R03 通学路対策予定・対策検討箇所図（鳥取市・世紀小）1/3

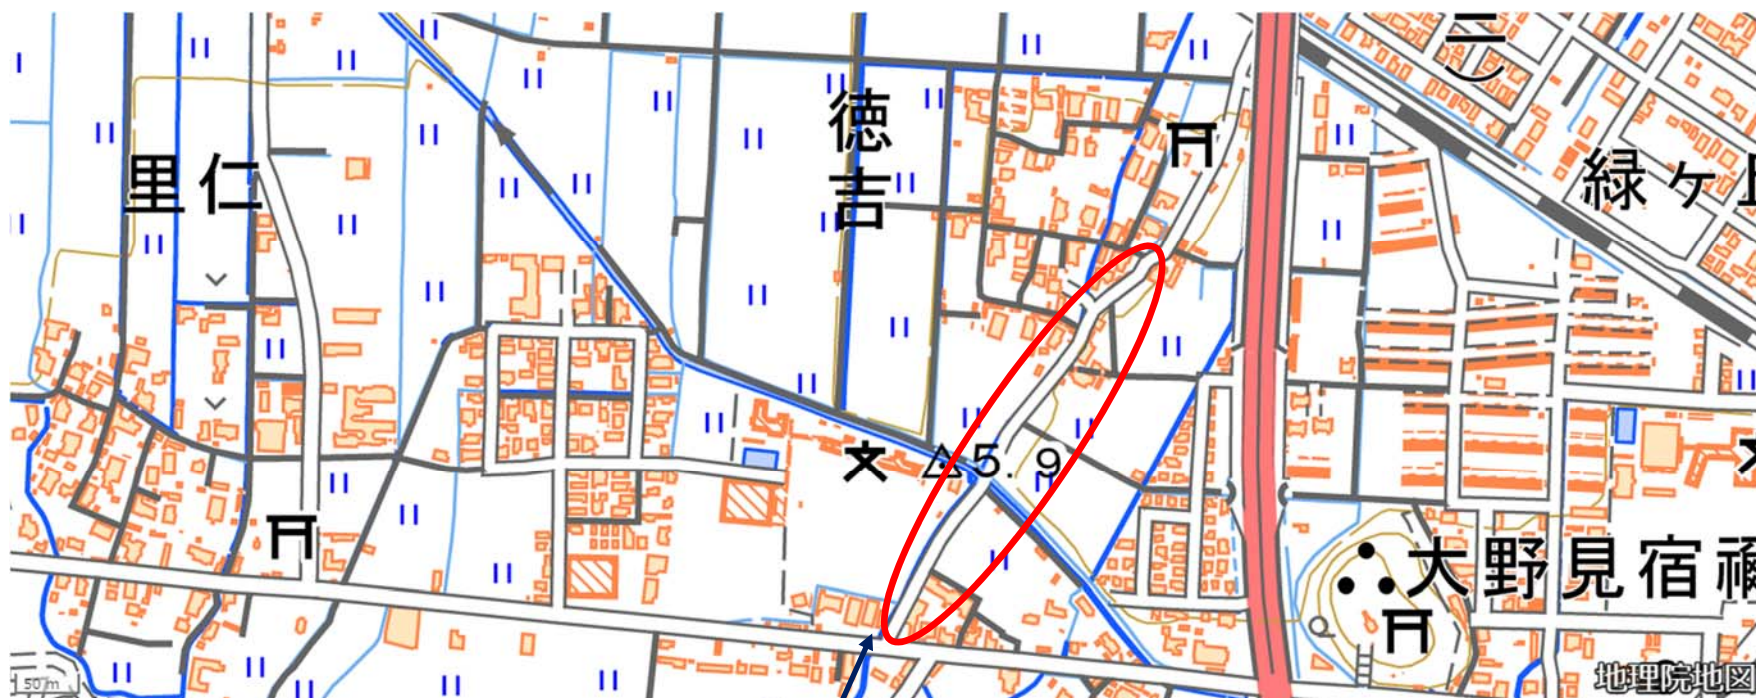
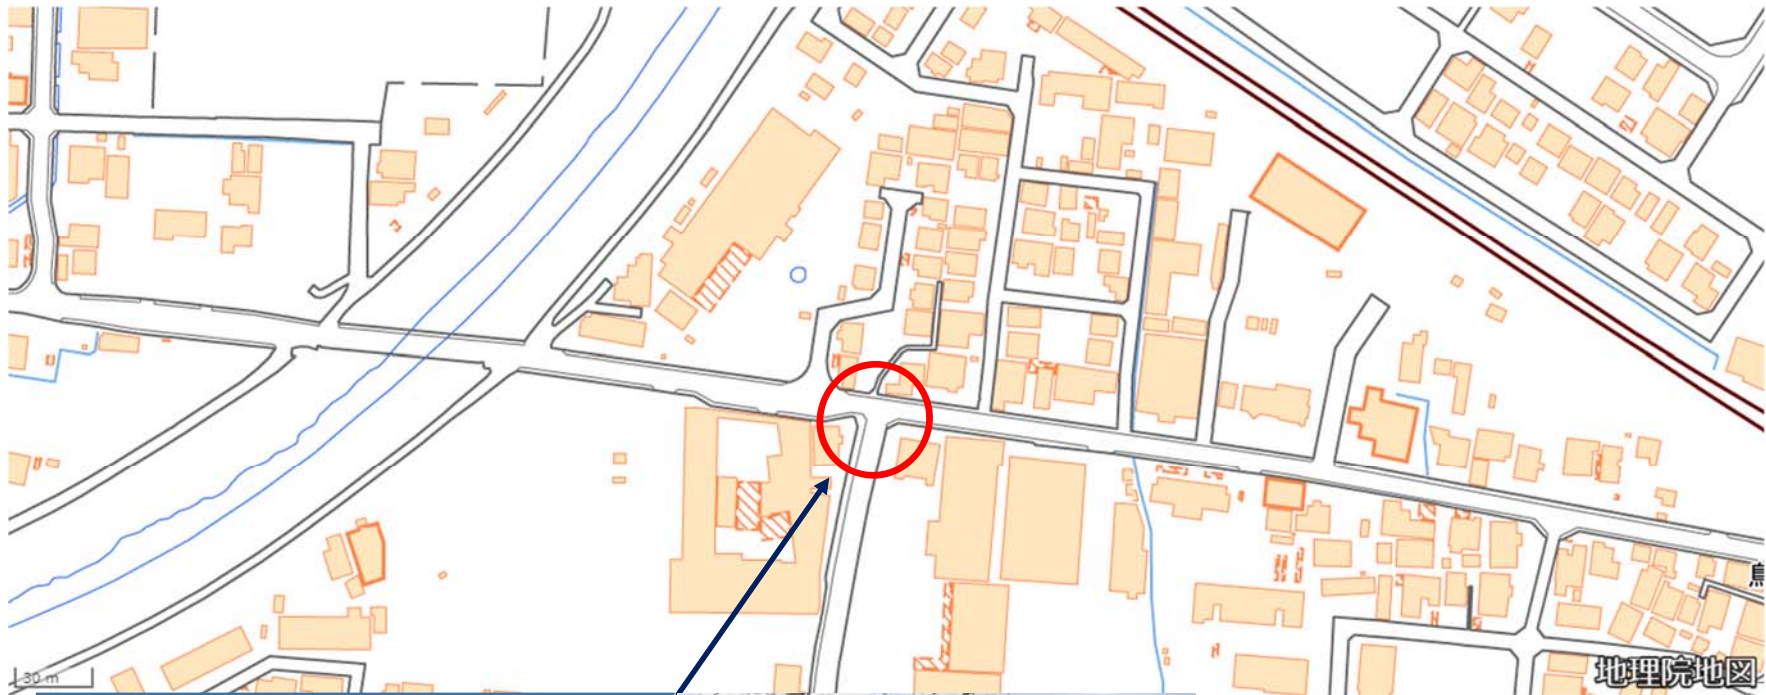
時間規制が通学時間と合っていない。
規制があっても早い速度で走行する車両がある。

特に下校時が実態と合っていないことから、実態に即した規制時間に変更を検討する。

R03 通学路対策予定・対策検討箇所図（鳥取市・世紀小）2/3

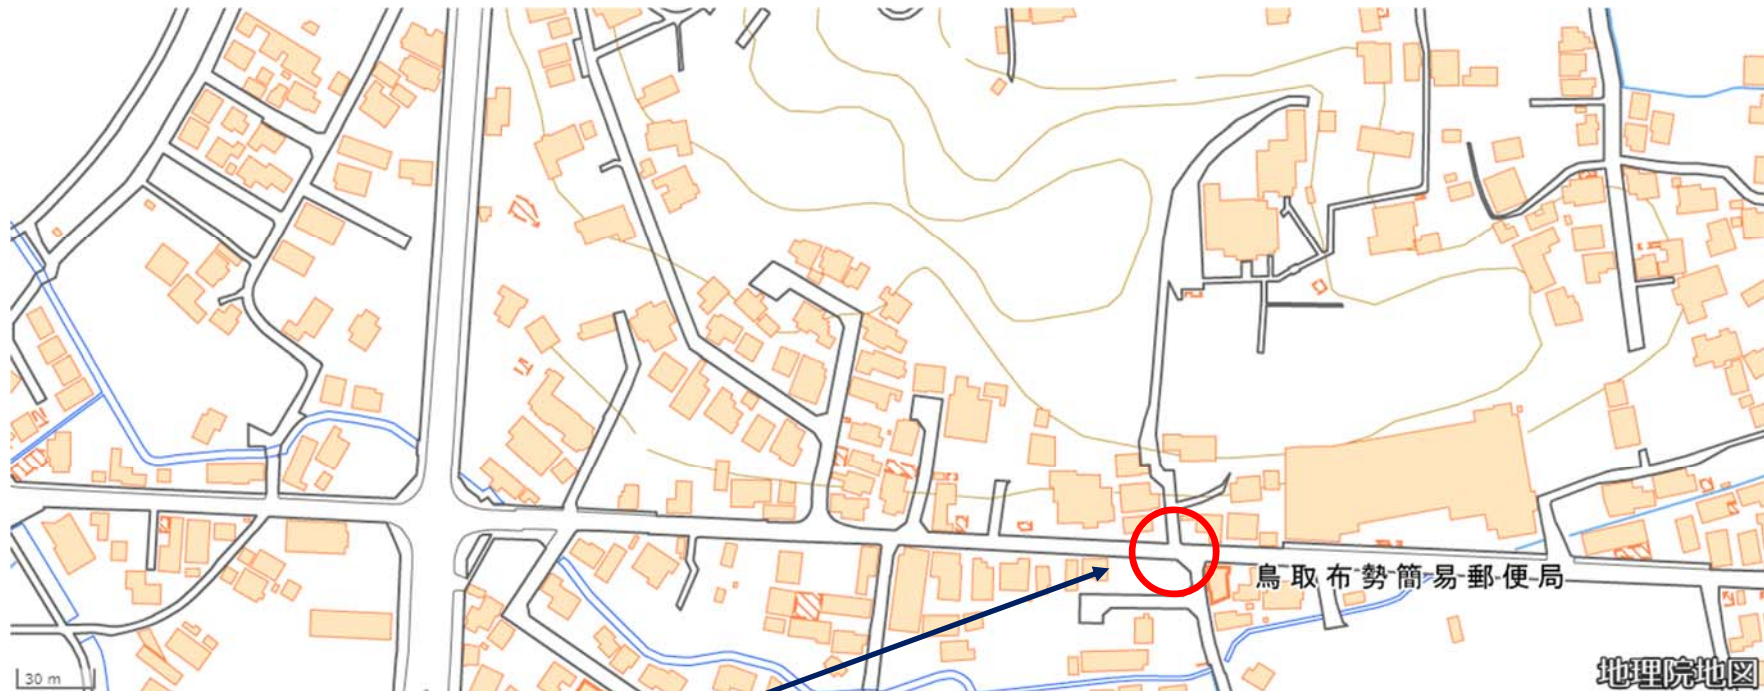
交通量が多いので、押しボタン式の横断歩道にしてほしい。

通学時間帯の交通量等を調査のうえ、押しボタン式信号機の設置を検討する。
